高浜発電所1号炉 設置許可申請書記載	高浜発電所1号炉 設置変更許可申請書記載	差異の説明
<p>ロ. 発電用原子炉施設の一般構造</p> <p>(3) その他の主要な構造</p> <p>(i) 本原子炉施設は、(1) 耐震構造、(2) 耐津波構造に加え、以下の基本的方針の基に安全設計を行う。</p> <p>a. 設計基準対象施設</p> <p>(a) 外部からの衝撃による損傷の防止</p> <p>安全施設は、発電所敷地で想定される洪水、風（台風）、竜巻、凍結、降水、積雪、落雷、地滑り、火山の影響、生物学的事象、森林火災、高潮の自然現象（地震及び津波を除く。）又はその組合せに遭遇した場合において、自然現象そのものもたらす環境条件及びその結果として施設で生じ得る環境条件においても、安全機能を損なうことのない設計とする。</p> <p>なお、発電所敷地で想定される自然現象のうち、洪水については、立地的要因により設計上考慮する必要はない。</p> <p>また、自然現象の組合せにおいては、風（台風）、積雪及び火山の影響による荷重の組合せを設計上考慮する。</p> <p>上記に加え、重要安全施設は、科学的技術的知見を踏まえ、当該重要安全施設に大きな影響を及ぼすおそれがあると想定される自然現象により当該重要安全施設に作用する衝撃及び設計基準事故時に生ずる応力を、それぞれの因果関係及び時間的変化を考慮して、適切に組み合わせる。</p> <p>また、安全施設は、発電所敷地又はその周辺において想定される飛来物（航空機落下）、ダムの崩壊、爆発、近隣工場等の火災、有毒ガス、船舶の衝突又は電磁的障害により原子炉施設の安全性を損なわせる原因となるおそれがある事象であって人為によるもの（故意によるものを除く。）に対して安全機能を損なうことのない設計とする。</p> <p>なお、発電所敷地又はその周辺において想定される人為事象のうち、飛来物（航空機落下）については、確率的要因により設計上考慮する必要はない。また、ダムの崩壊については、立地的要因により設計上考慮する必要はない。</p> <p>ここで、想定される自然現象及び原子炉施設の安全性を損なわせる</p>	<p>ロ. 発電用原子炉施設の一般構造</p> <p>(3) その他の主要な構造</p> <p>(i) 本原子炉施設は、(1) 耐震構造、(2) 耐津波構造に加え、以下の基本的方針の基に安全設計を行う。</p> <p>a. 設計基準対象施設</p> <p>(a) 外部からの衝撃による損傷の防止</p> <p>安全施設は、発電所敷地で想定される洪水、風（台風）、竜巻、凍結、降水、積雪、落雷、地滑り、火山の影響、生物学的事象、森林火災、高潮の自然現象（地震及び津波を除く。）又はその組合せに遭遇した場合において、自然現象そのものもたらす環

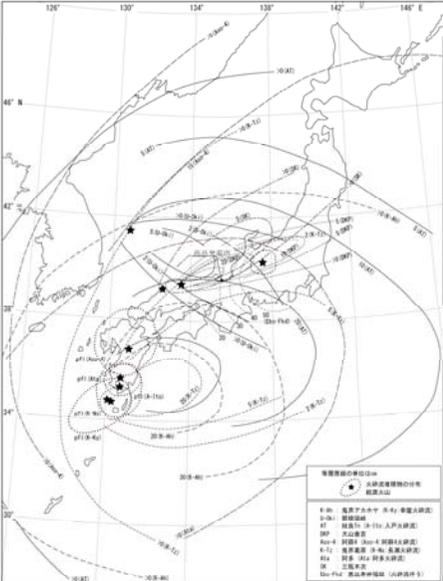
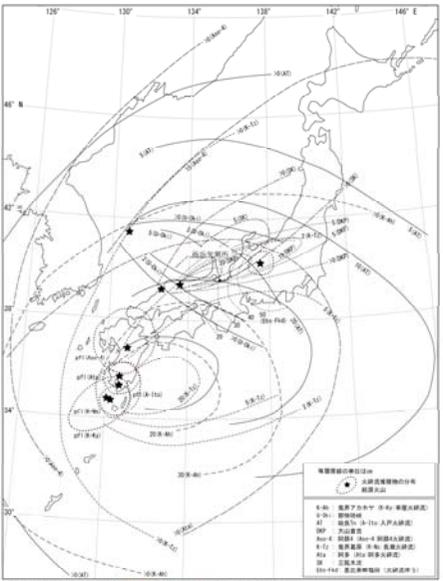
高浜発電所 1、2号炉 設置許可申請書記載	高浜発電所 1、2号炉 設置変更許可申請書記載	備考
<p>第7.2.1表 第7.2.2表 第7.2.1図 第7.2.2図 第7.3.1図</p>  <p>第7.5.1図 敷地周辺に堆積する降下火砕物の給源火山とその分布 (中野他編(2013)¹³⁾、町田・新井(2003)¹⁴⁾に基づき作成)</p>	<p>第7.2.1表 変更なし 第7.2.2表 変更なし 第7.2.1図 変更なし 第7.2.2図 変更なし 第7.3.1図 変更なし</p>  <p>第7.5.1図 敷地周辺に堆積する降下火砕物の給源火山とその分布 (中野他編(2013)¹³⁾、<u>町田・新井(2011)</u>¹⁴⁾に基づき作成)</p>	<p>備考</p> <p>・文献発行年の修正</p>

第 7.5.4 図(1) 大山の地下構造 (Zhao et al.(2011)⁽⁵⁶⁾に加筆)

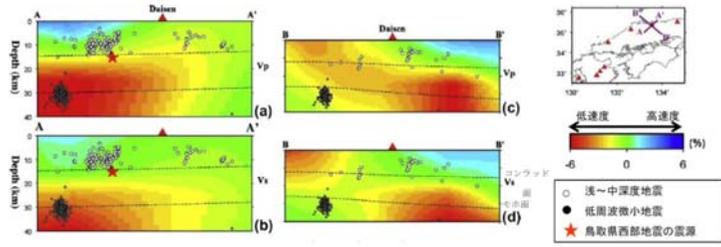
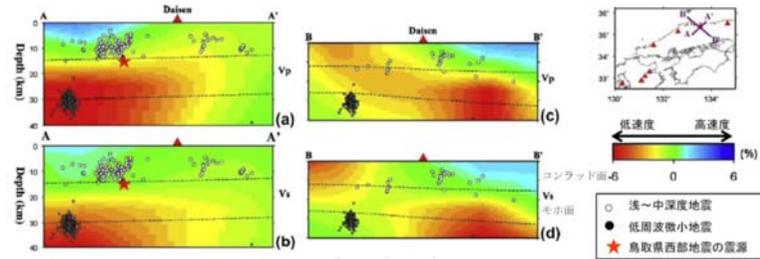
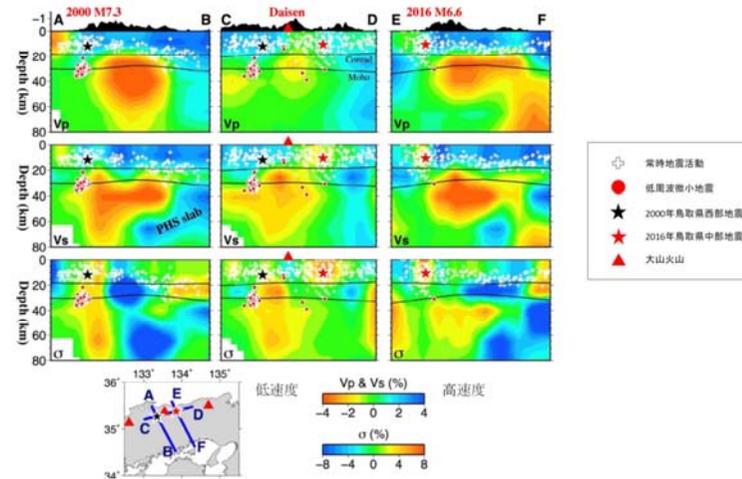
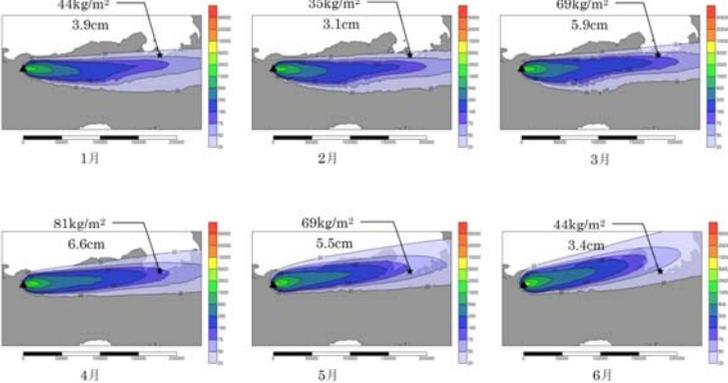
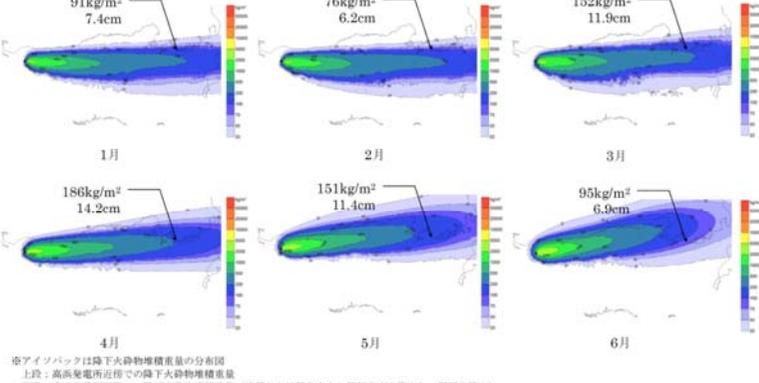
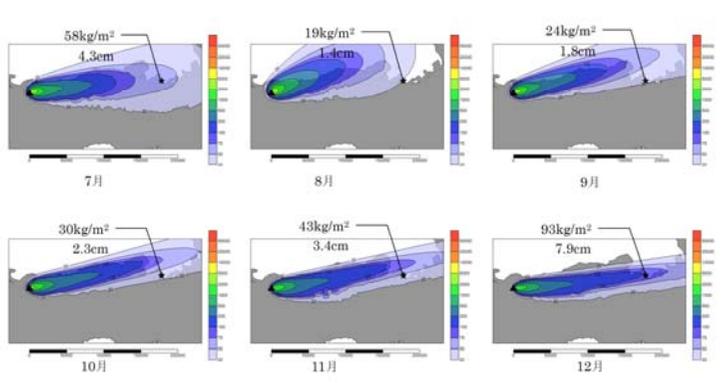
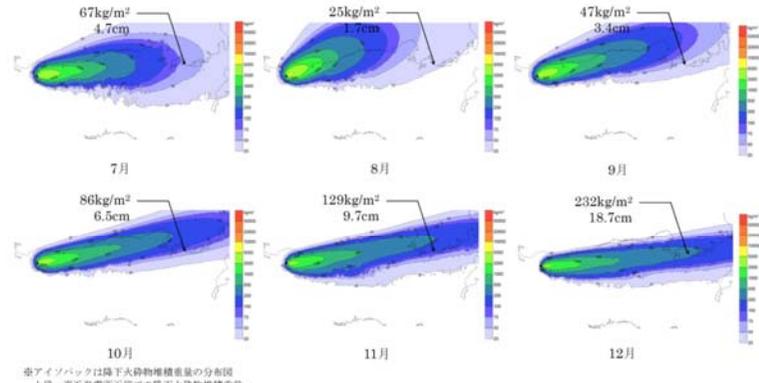
・大山の知見の追加

第 7.5.4 図(2) 大山の地下構造 (Zhao et al.(2018)⁽⁵⁸⁾に加筆)

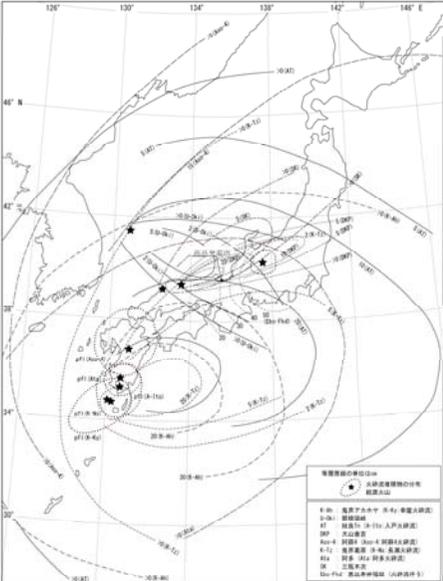
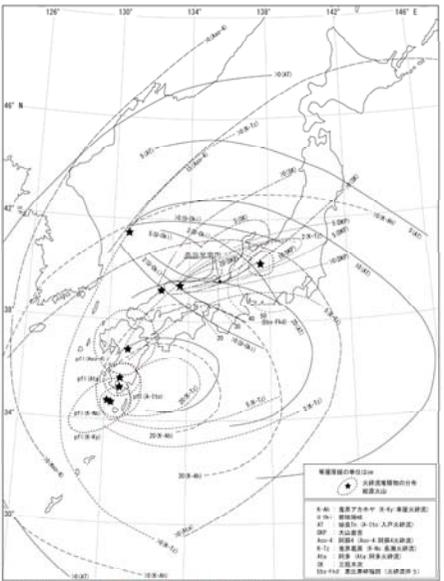
高浜発電所 3、4 号炉 設置許可申請書記載	高浜発電所 3、4 号炉 設置変更許可申請書記載	備考
<p>第8.2.1表 第8.2.2表 第8.2.1図 第8.2.2図 第8.3.1図</p>  <p>第 7.5.1 図 敷地周辺に堆積する降下火砕物の給源火山とその分布 (中野他編(2013)¹³⁾、町田・新井(2003)¹⁴⁾に基づき作成)</p>	<p>第8.2.1表 変更なし 第8.2.2表 変更なし 第8.2.1図 変更なし 第8.2.2図 変更なし 第8.3.1図 変更なし</p>  <p>第 8.5.1 図 敷地周辺に堆積する降下火砕物の給源火山とその分布 (中野他編(2013)¹³⁾、<u>町田・新井(2011)</u>¹⁴⁾に基づき作成)</p>	<p>・文献発行年の修正</p>

第 8.5.2 図 敷地周辺の降下火砕物の分布 (中野他編(2013)^{①)}、町田・新井(2011)^②に基づき作成)

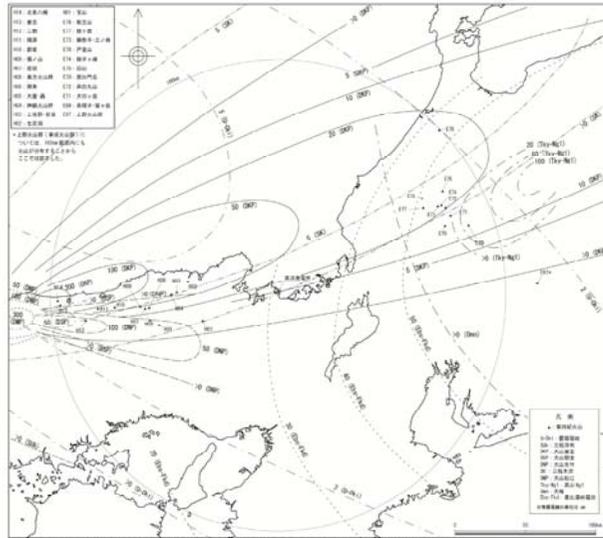
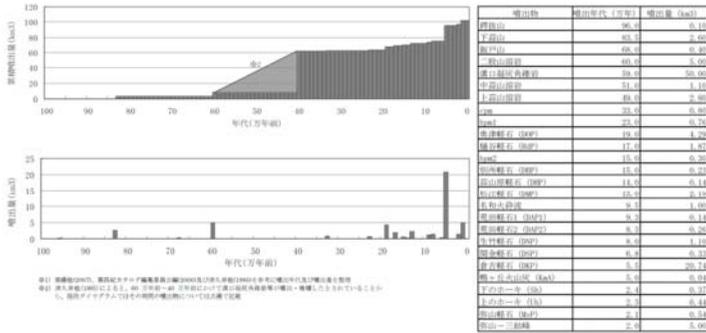
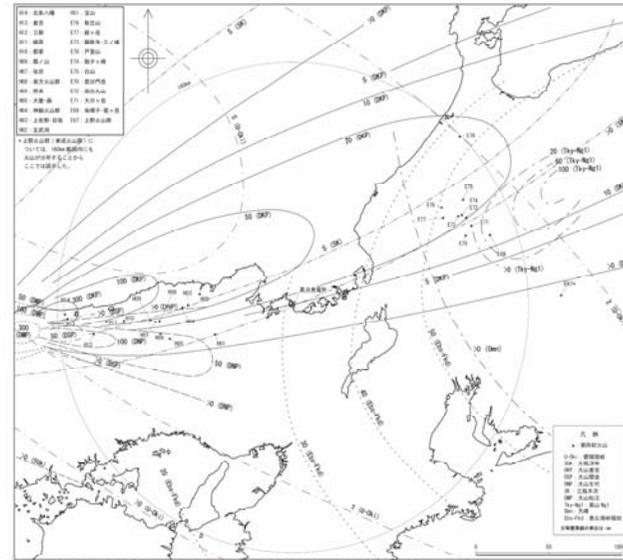
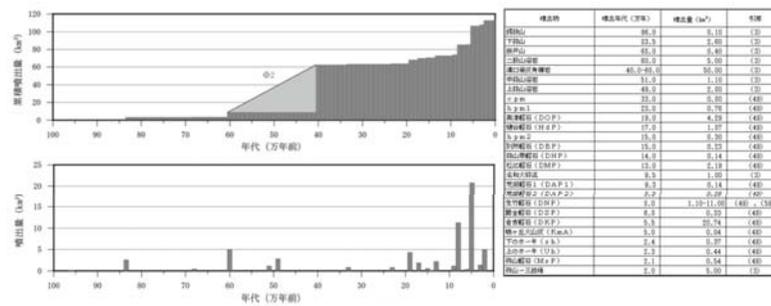
・文献発行年の修正

・DNPに係る評価の見直しに伴う変更

第 8.5.4 図(1) 大山の地下構造 (Zhao et al.(2011)⁽⁵⁶⁾に加筆)

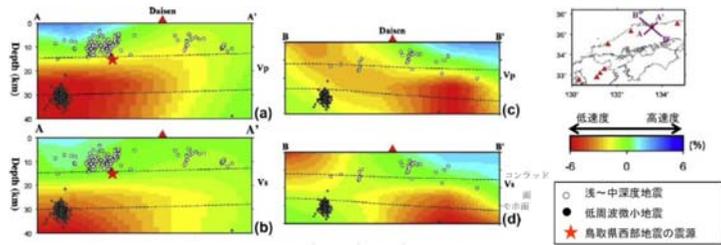
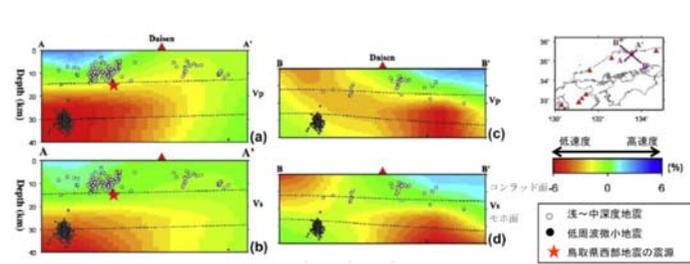
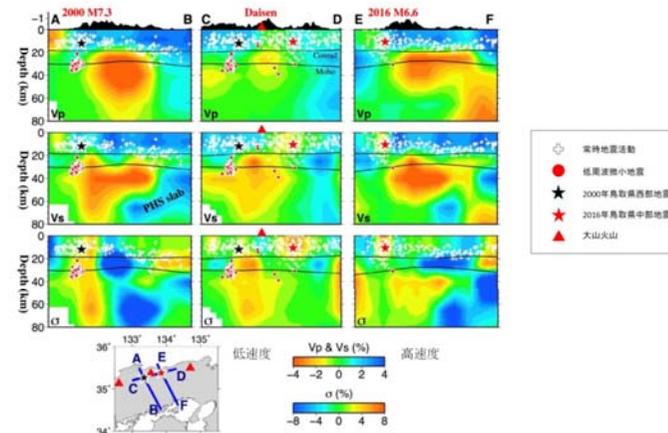
・大山の知見の追加

第 8.5.4 図(2) 大山の地下構造 (Zhao et al.(2018)⁽⁵⁸⁾に加筆)
